**ACUERDO POR EL QUE SE EMITE INFORME SOBRE LA PROPUESTA DE REAL DECRETO POR EL QUE SE ESTABLECE UN CUPO DE 3.000 MW DE POTENCIA INSTALADA, DE NUEVAS INSTALACIONES DE PRODUCCIÓN DE ENERGÍA ELÉCTRICA A PARTIR DE FUENTES DE ENERGÍA RENOVABLES EN EL SISTEMA ELÉCTRICO PENINSULAR, AL QUE SE PODRÁ OTORGAR EL RÉGIMEN RETRIBUTIVO ESPECÍFICO.**

**Expediente nº: IPN/CNMC/011/17**

**SALA DE SUPERVISIÓN REGULATORIA**

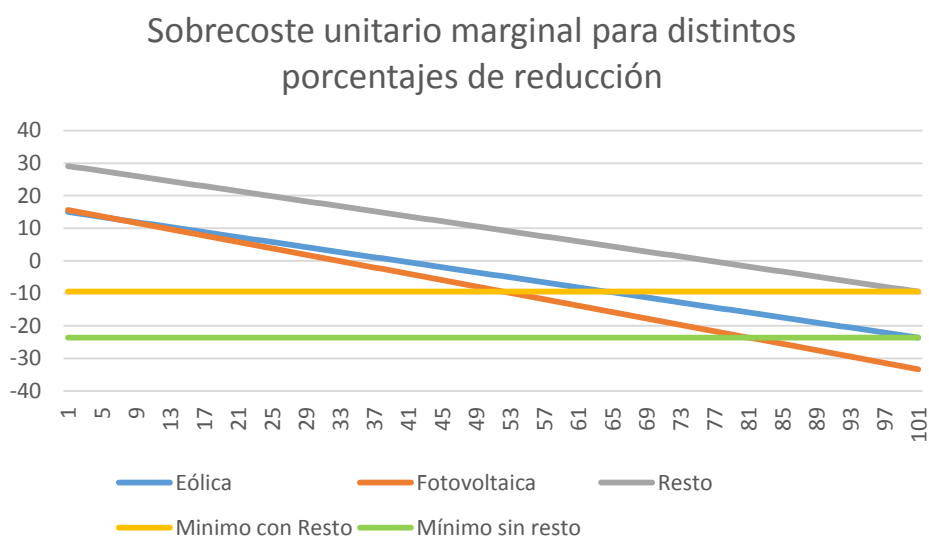
se recomienda que al menos se modifiquen los valores máximos del porcentaje de reducción permitidos.

En particular, se aconseja que se atribuya a una de las dos tecnologías (de no modificarse el resto de la parametrización, correspondería a la eólica) el 99,99% de porcentaje máximo de reducción, tal y como se estableció en la resolución por la que se convocó la subasta del 17 de mayo para la ITR que aglutinaba las instalaciones distintas de la eólica y fotovoltaica. Una vez deducido el respectivo nuevo sobrecoste unitario mínimo en [€/MWh], se obtendría el porcentaje máximo de reducción correspondiente a la otra tecnología (de no modificarse el resto de la parametrización, sería la solar fotovoltaica). De esa forma se incrementaría sustancialmente el rango de oferta permitido, con el consiguiente impacto positivo sobre la presión competitiva de la subasta, y se minimizaría la necesidad de recurrir a criterios de desempate.

El siguiente gráfico muestra de forma sencilla el sobrecoste unitario marginal mínimo que se obtendría al atribuir ahora a la tecnología eólica el porcentaje máximo de reducción:
